改善箇所説明図

電動パーキングブレーキ
コントロールユニット

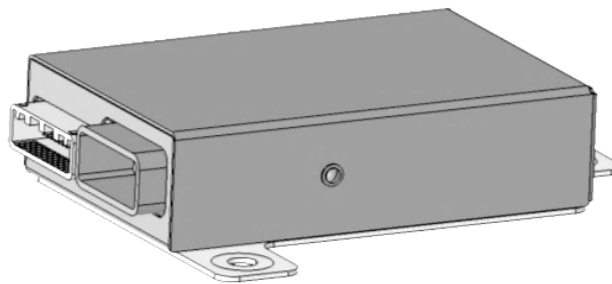
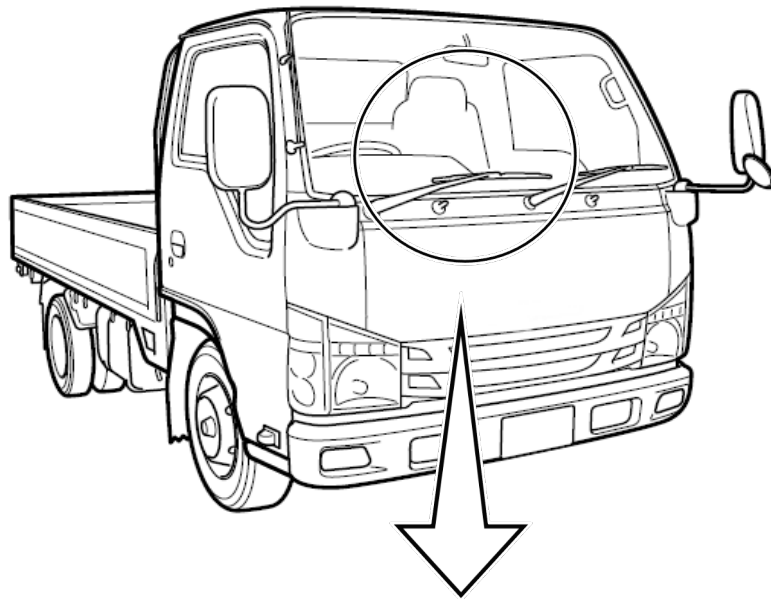
基準不適合発生箇所

電動パーキングブレーキにおいて、制御プログラムが不適切なため、急減速時、または、停車前に電動パーキングブレーキを作動させキーオフをした場合に、パーキングブレーキが作動しないことがある。そのため、最悪の場合、駐車中の車両が意図せず動き出すおそれがある。

改善の内容；

全車両、電動パーキングブレーキコントロールユニットを対策品に交換する。

識別：助手席側ドア開口部のシリアルナンバープレート左中央に識別シール（緑色）を貼付する。
